Vragen en antwoorden informatiebijeenkomst dinsdag 09-12-2025 te Katwoude

Opleverontwerp Module 14, Uitdam Dorp en opleverontwerp fase 3 Module 15, Uitdammerdijk.

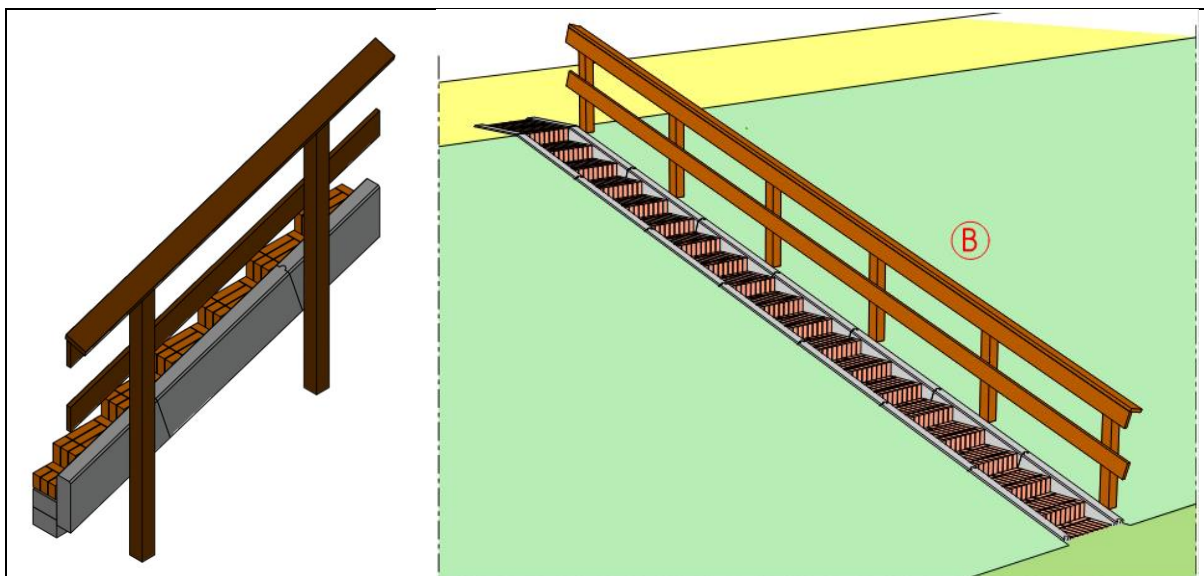
Wat is de helling van de dijk in de nieuwe situatie buitendijks?	Die op verschillende delen anders. De volgende hellingen komen voor 1:3, 1:20 en 1:5.
Hoe diep is het water aan de kop van de steiger bij huisnummer 45?	De diepte van de bovenkant van de kreukelberm is volgens tekening circa 1,25m -NAP. Net voorbij dit punt komt de steigerpaal te staan. Afhankelijk van het zomer- en winterpeil varieert de diepte.
Steigers en trappen	
Komen er leuning op de trappen? Kunnen we een tekening zien van hoe de leuning eruit komen te zien?	Er zijn in totaal 11 binnendijkse trappen waar leuning op komen. Zie onderstaande afbeelding ter illustratie.
